OBEC TERCHOVÁ

č.j. 2016/2542

STAVEBNÉ POVOLENIE

na stavbu	Terchová, Mláka : Rekonštrukcia NN siete
-----------	---

Situácia existujúceho a navrhovaného NN vedenia

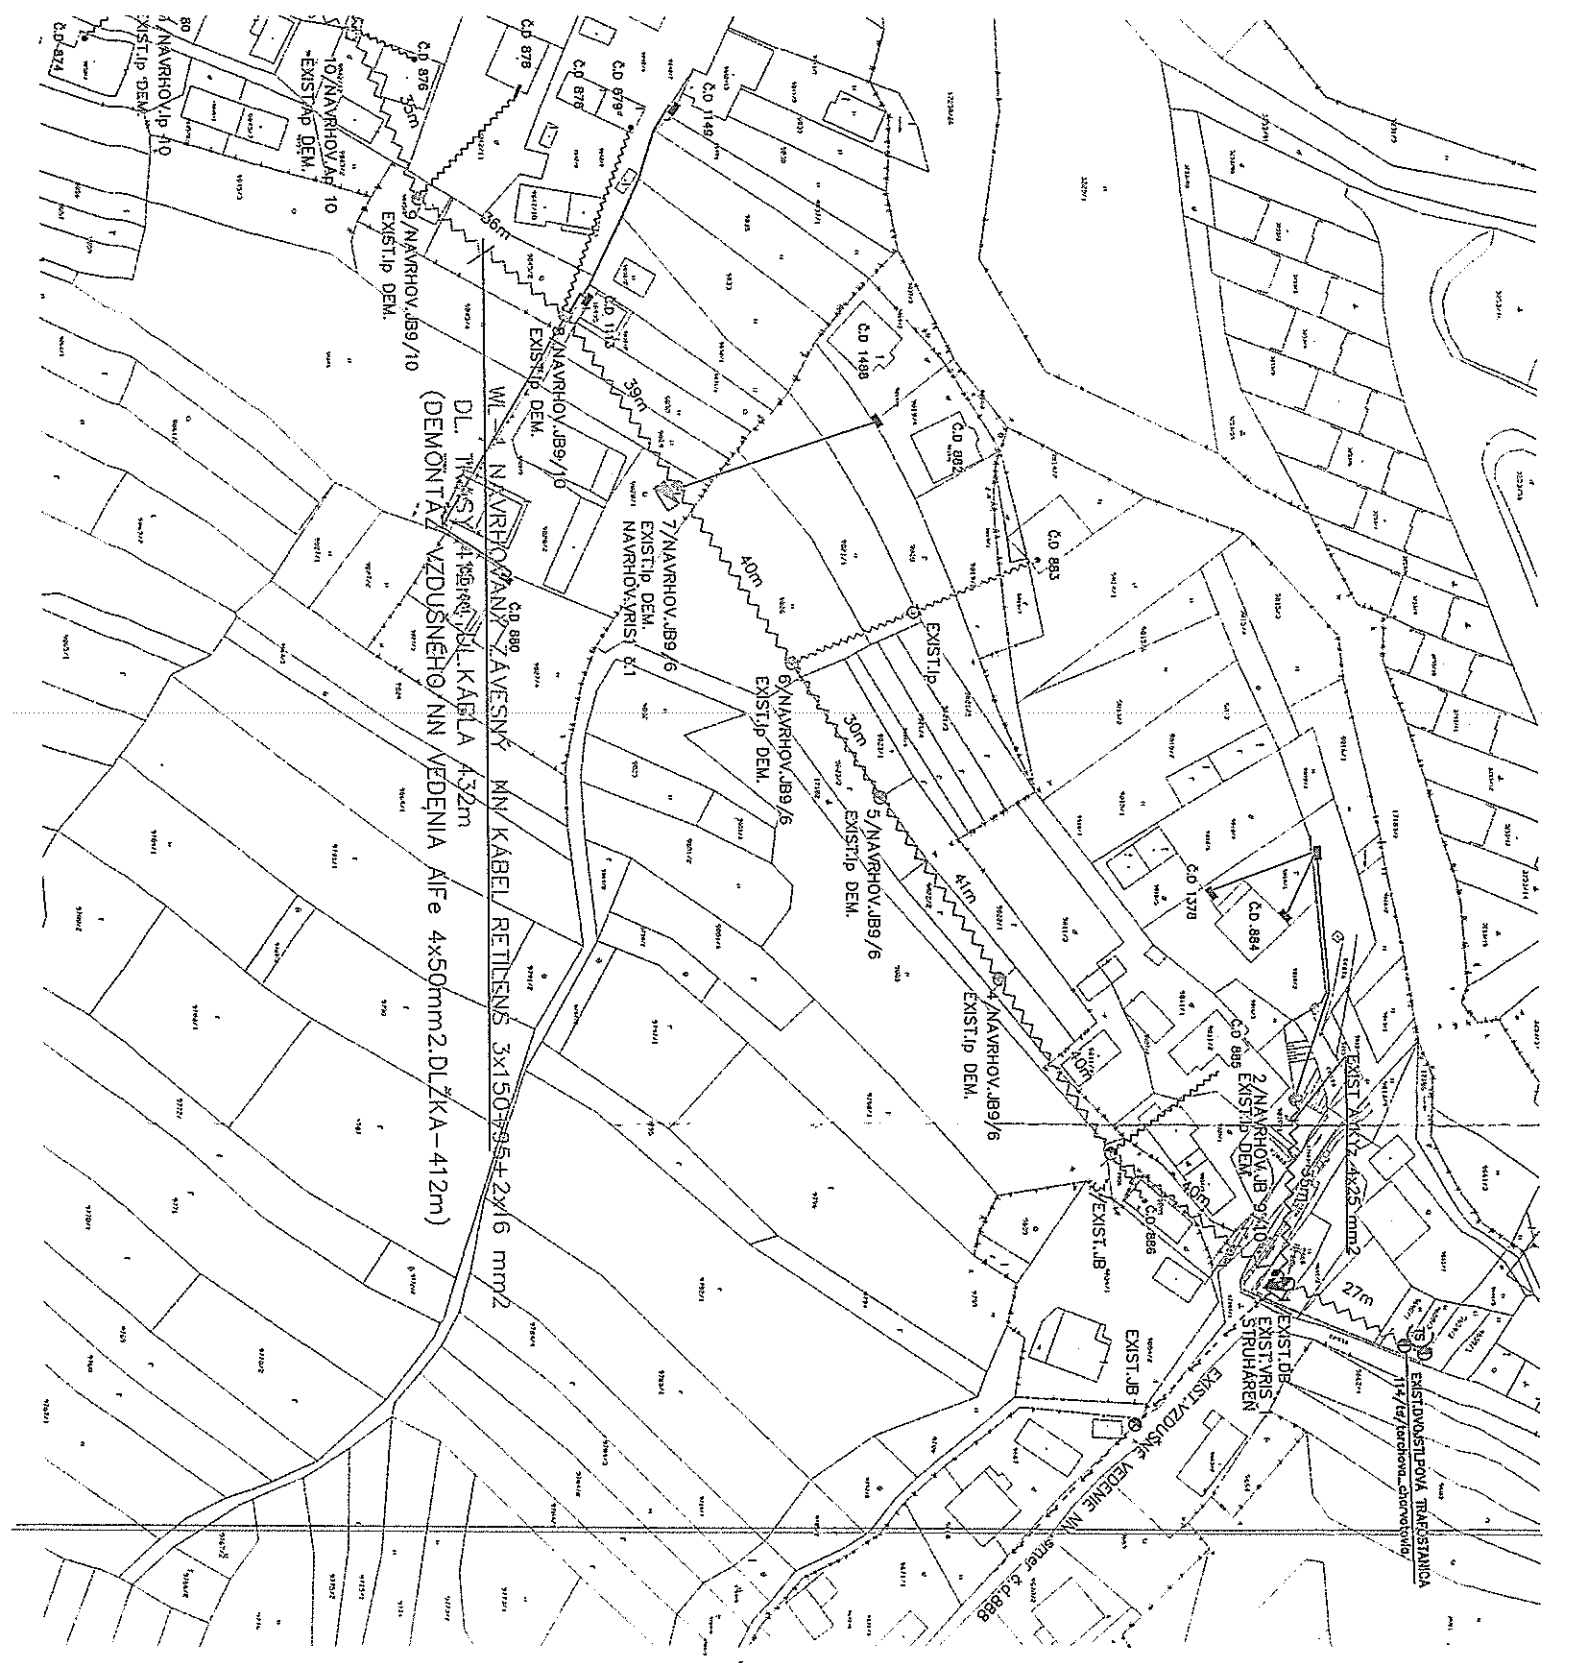
Podperný bod musí byť min. 5,0m od VTL plynovodu. Uzemnenie podperného bodu musí byť min. 10m od VTL plynového potrubia.

- Na transformátoroch , na ktorých budú prebiehať práce, použiť v zmysle § 4 ods.4 zákona také technické riešenia, ktoré bránia usmrčovaniu vtákov.
- Pri križovaní s vodným tokom použiť zvýrazňovač elektrického vedenia „ FireFly“
- Prípadný nevyhnutný a opodstatnený výrub drevín a krovín bude riešený v zmysle § 47 a § 48 zákona (t.j. na dreviny a kroviny, ktoré na danom pozemku rastú a ktorých výrub podlieha súhlasu orgánu ochrany prírody, bude vydané právoplatné rozhodnutie o súhlase na výrub drevín a krovín v konaní.

Zo strany Obce Terchová bola vznesená požiadavka **neopomenutia** súbežného **riešenia verejného osvetlenia** a z tohto dôvodu oznámenia zahájenia stavebných prác a kontaktovať prednostu Obecného úradu v Terchovej : Ing. Františka Kadaša.
